**DEMANDE D'AUTORISATION DE
RENOUVELLEMENT ET D'EXTENSION D'UNE
INSTALLATION CLASSEE POUR LA PROTECTION**

MEMOIRE EN REPONSE A L'AVIS DE LA MRAE

**Carrière CMSE sur la commune de LOYETTES (01)
Lieux-dits "La Mière", "La Gaillarde" et "Molard
Jeudi"**

Figure 1. Cartographie des habitations présentes dans un rayon de 1 km autour du site

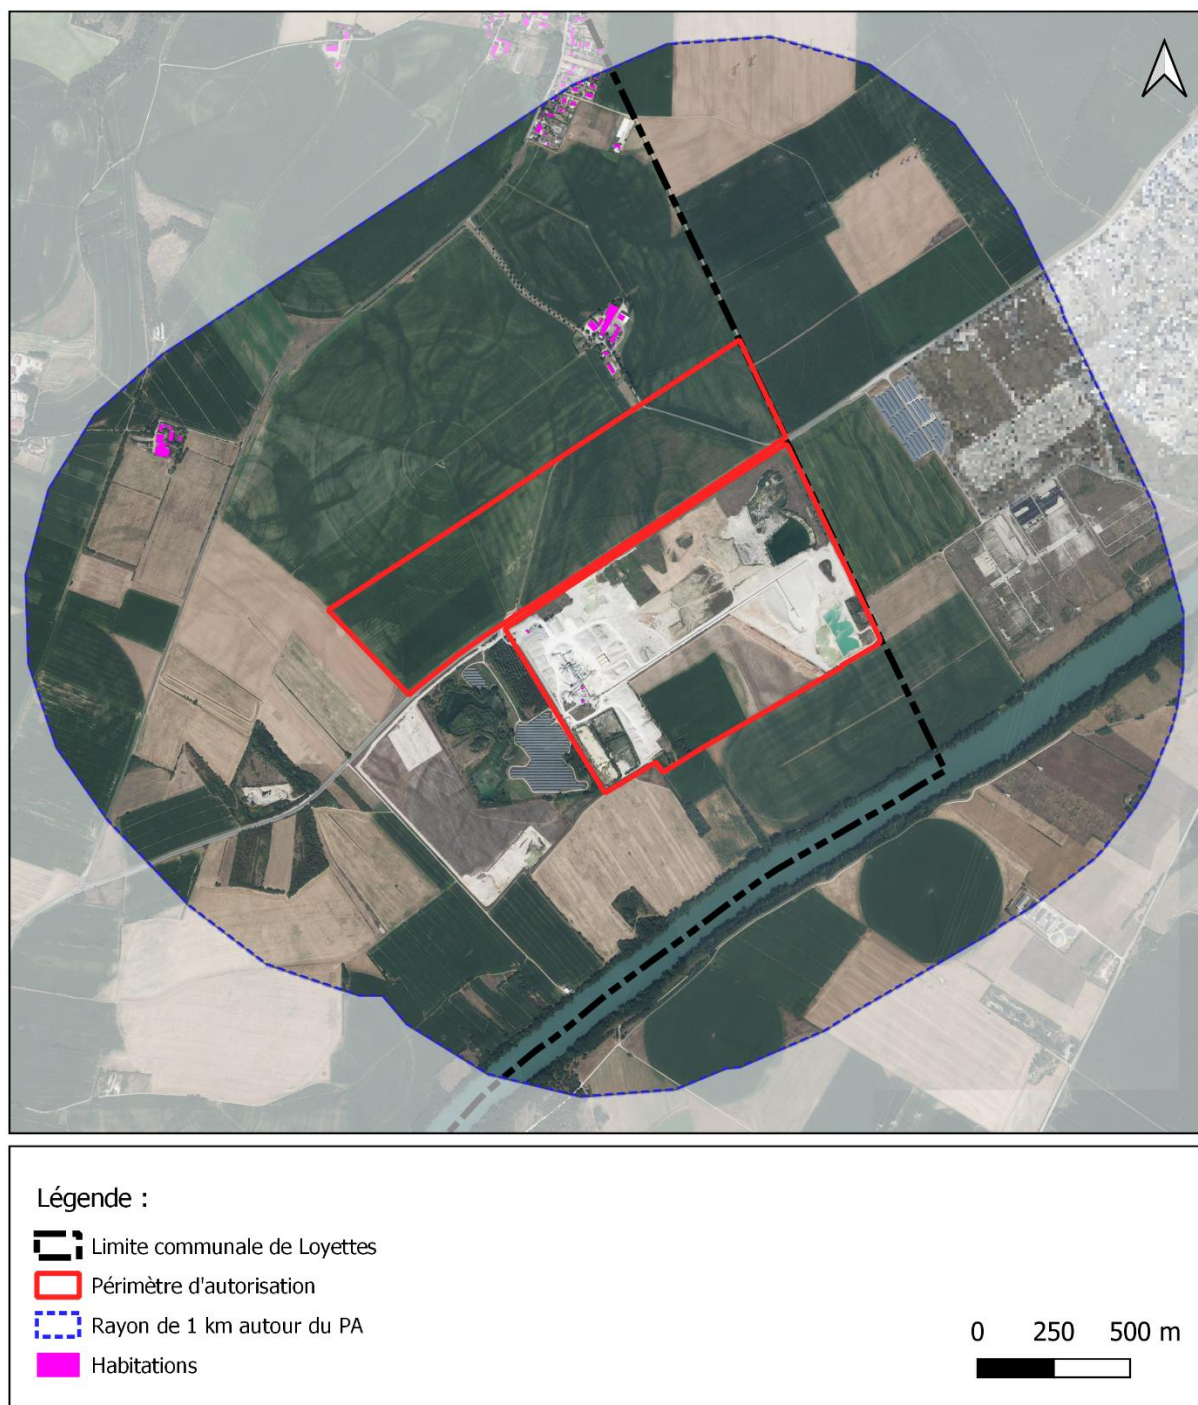
L'environnement immédiat du site est décrit. Les habitations les plus proches sont situées à 135 m et 730 m du projet¹⁵, sans que le dossier précise le nombre des riverains concernés.

La liste des habitations présentes dans un rayon de 1km autour du site est présentée en *Partie IV. Chapitre XVII.3.2* de l'évaluation des risques sanitaires de l'installation classée :

- ✓ 1 habitation se situe à 150 m au Nord ;
- ✓ 1 habitation située à 730 m au Nord-Ouest ;
- ✓ Le quartier situé au lieu-dit "Les Gaboureaux", situé à environ 840 m au Nord et qui compte environ 8 habitations dans un rayon de 1 km autour du site.

Au total, environ 10 habitations sont donc situées dans un rayon de 1 km du futur périmètre d'autorisation de la carrière de Loyettes [Figure 1].

Le nombre de riverains par habitation n'est pas connu. Toutefois, d'après les statistiques de l'INSEE, 74 % des ménages sont des familles (dont, 24 % de couples sans enfants et 37,2 % de couples avec enfants). On peut donc supposer qu'en moyenne, les habitations sont composées de 3 personnes, soit environ 30 riverains dans un rayon de 1 km autour du site.

Figure 2. Bilan carbone des granulats en France (Source : UNPG - 2022)

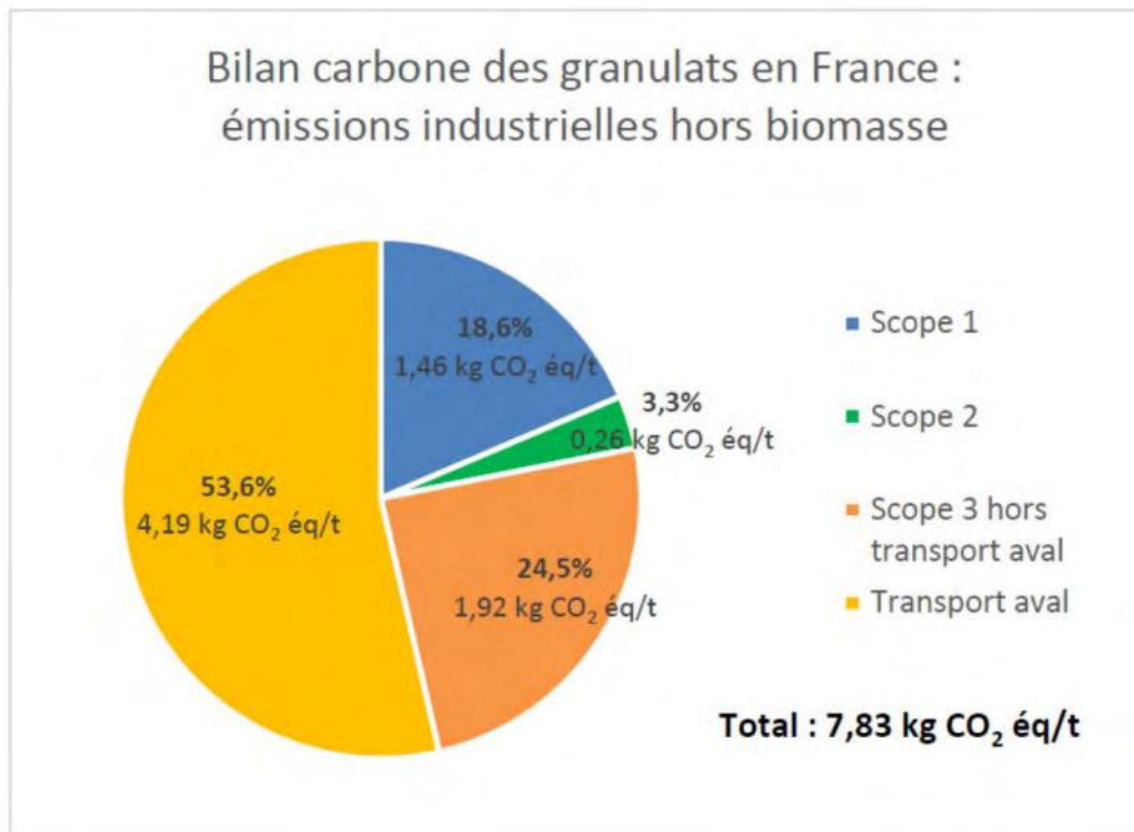
Le dossier n'évalue pas les émissions de gaz à effet de serre (GES) du projet, ce qui constitue une lacune importante au regard des engagements pris par la France en matière de lutte contre les changements climatiques.

L'Autorité environnementale recommande de compléter le dossier avec un bilan carbone complet, tel que prévu au f) de l'article R.122-5 du code de l'environnement.

L'Union Nationale des Producteurs de Granulats (UNPG) a publié en janvier 2022 le Bilan Carbone des Granulats en France **[Figure 2]**. Dans le cadre de cette étude, l'empreinte CO₂ d'une tonne de granulat en France est estimé à 7,83 kg CO₂eq pour une aire de chalandise de 33 km en moyenne.

D'après le bilan carbone réalisé dans le cadre du projet, l'empreinte CO₂ annuelle produite par la carrière NEXSTONE de Loyettes est de 1 336 tCO₂eq pour 272 000 tonnes de granulats. L'empreinte CO₂ de la carrière de Loyettes est donc estimée à 4,91 kg CO₂eq par tonne de granulats, ce qui est inférieur de 37% par rapport à la valeur calculée par l'UNPG.

Figure 3. Extrait du règlement graphique du PLU de Loyettes – Ajout de la haie plantée en bordure de la RD 20

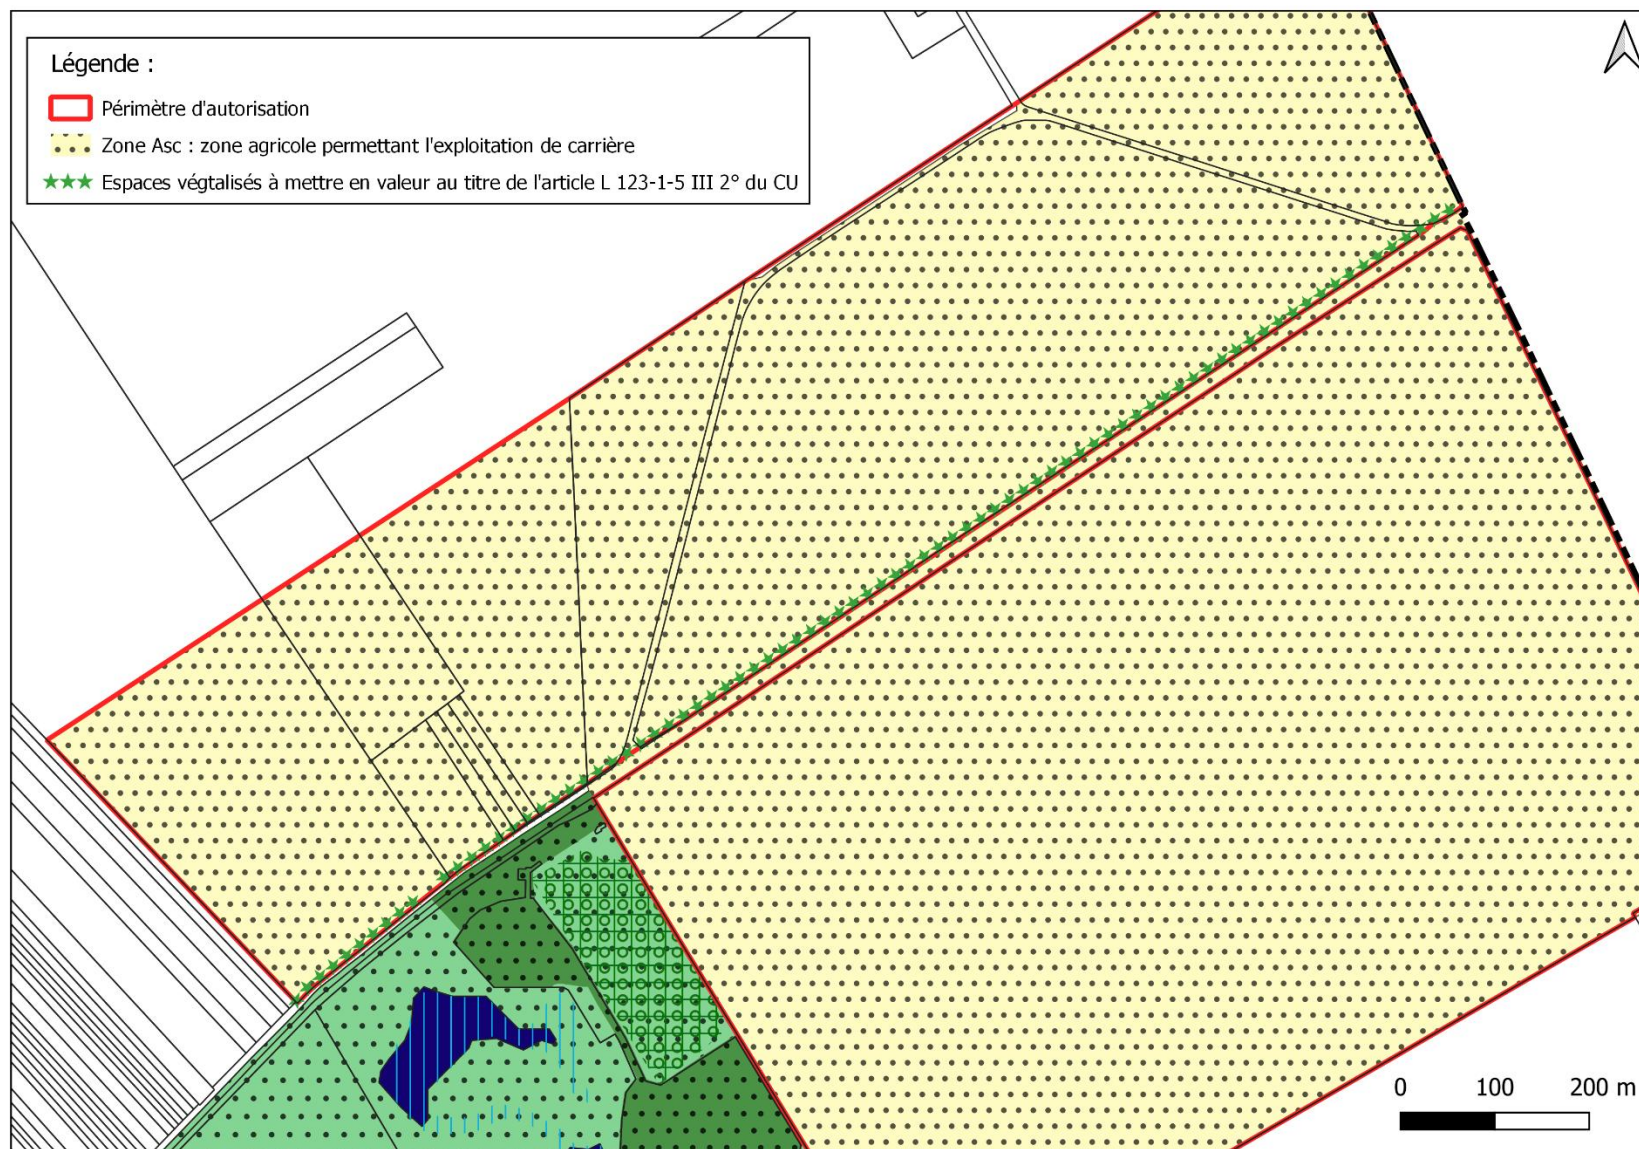
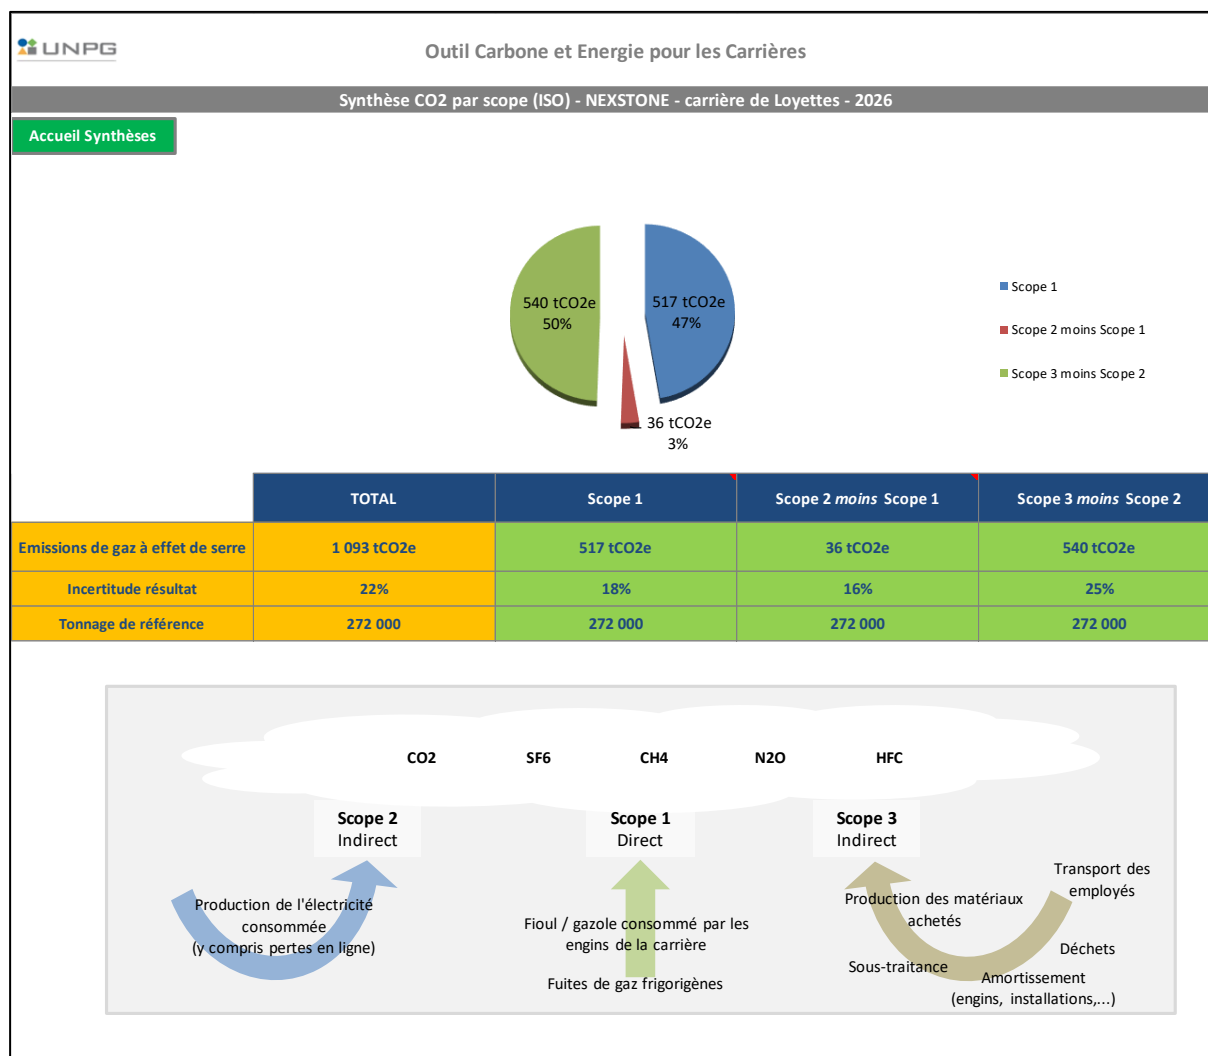
Biodiversité et maillage paysager : bien que l'emprise présente un intérêt écologique globalement faible, une station d'Ail arrondi, espèce patrimoniale rare, a été identifiée en bordure de parcelle et fait l'objet d'un évitement au titre de l'ICPE. Par ailleurs, des haies périphériques sont prévues pour masquer les installations. La commune pourrait utilement conforter la préservation de ces éléments en les identifiant au règlement graphique au titre de l'article L. 151-23 du code de l'urbanisme.

L'Autorité environnementale recommande de compléter le règlement du PLU en y intégrant les orientations permettant de sécuriser la qualité de la remise en état agricole, protéger au titre de l'article L. 151-23 du code de l'urbanisme les linéaires arborés et la station floristique patrimoniale évitée, et encadrer l'aspect architectural des installations autorisées à 14,4 mètres.

Le projet prévoit de planter une haie le long de la RD20. Cette haie sera ajoutée au règlement graphique du PLU de Loyettes comme "Espaces végétalisés à mettre en valeur au titre de l'article L 123-1-5 III 2° du CU [Cf. Figure 3].
